島根原子力発電所 2 号炉 地震による損傷の防止 (コメント回答)

[後施工せん断補強工法（ポストヘッドバー工法）の適用]

令和 2 年 3 月
中国電力株式会社

No.	審査会合日	コメント要旨	回答頁
論点[Ⅱ]既工認と今回工認の手法の相違点の整理に基づく論点			
9	H31.4.9	[論点Ⅱ－26：後施工せん断補強工法（ポストヘッドバー工法）の適用] ・ポストヘッドバー工法によるせん断補強効果について，先行炉実績との類似点，相違点を整理し，説明すること。	2, 5～40
58	R1.11.14	[論点Ⅱ－26：後施工せん断補強工法（ポストヘッドバー工法）の適用] ・建設技術審査証明報告書の実験条件を超えるせん断スパン比11.40について，実験及び解析により，せん断スパン比と補強効果との関係性を考察した上で，せん断スパン比の適用性を説明すること。また，せん断スパン比11.40の算定根拠について説明すること。	3, 4, 41～44

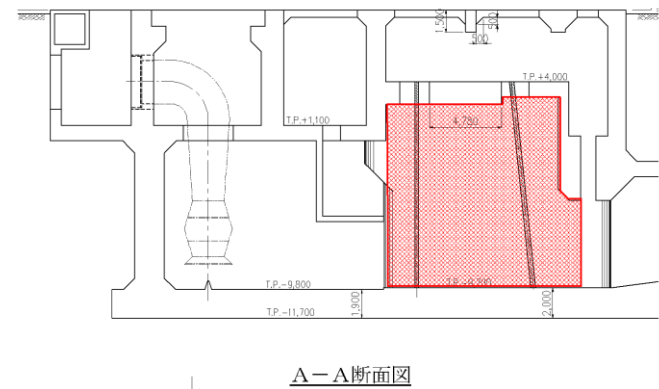
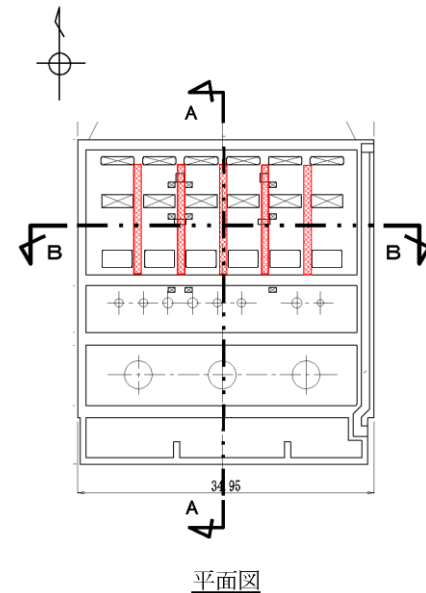
○建設技術審査証明報告書の実験条件を超えるせん断スパン比11.40について、実験及び解析により、せん断スパン比と補強効果との関係性を考察した上で、せん断スパン比の適用性を説明すること。また、せん断スパン比11.40の算定根拠について説明すること。

- ・ 前述の考察について、取水槽（スクリーン室）隔壁の材料非線形解析により確認した。（P.44）
- ・ 材料非線形解析は、主鉄筋の降伏強度を 345N/mm^2 として隔壁の照査値が最も厳しかった基準地震動Ss-N1による荷重を作用させた。（P.44）
- ・ 解析結果から、せん断補強筋の発生応力度は最大でも 16N/mm^2 であり、せん断補強筋は降伏強度が 345N/mm^2 であることから降伏しておらず、補強効果が発揮されていることを確認した。（P.44）
- ・ さらに、作用荷重を超える荷重を作用させた結果、主鉄筋降伏時及び終局荷重時のひび割れ状況においても、棒部材式で想定する破壊形態である斜めひび割れの発生は認められず、せん断破壊が生じていないことを確認した。（P.44）
- ・ 以上のことから、建設技術審査証明報告書の実験条件を超えるせん断スパン比11.40の部材について、せん断の原理に基づく補強効果が発揮されており、PHbの適用性があると判断する。（P.44）
- ・ また、取水槽（スクリーン室）隔壁におけるせん断スパン比11.40の算定根拠について、せん断スパン比の算定方法とともに記載した。（P.15, P.41）

PHbのモデル化の予備解析ケース及び結果

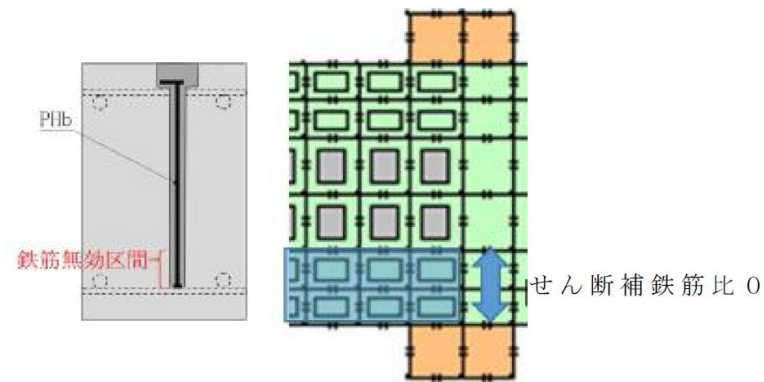
○ポストヘッドバー工法によるせん断補強効果について、先行炉実績との類似点、相違点を整理し、説明すること。

- PHbを適切にモデル化するため、「コンクリート工学年次論文集 Vol.26, No.2, 2004 せん断補強筋の定着不良がRCはりのせん断耐力に及ぼす影響」を参考に、PHb先端の領域では付着が十分ではない可能性があるため、せん断補強筋が機能しないものとし、該当する部分のせん断補強鉄筋比を0としてモデル化する。
- 上記の考え方をベースに、以下の予備解析を実施してPHbのモデル化手法を検討する。

PHb1：主鉄筋領域（芯かぶりの2倍分）に相当する厚さ（PHb先端から4.4D）のせん断補強鉄筋比を0とするケース

PHb2：上記のモデルをベースにPHbの必要定着長である5D分の厚さのせん断補強鉄筋比を0とするケース

- 予備解析の結果、実験値のせん断耐力の再現性が高いPHb1のケースでモデル化する。
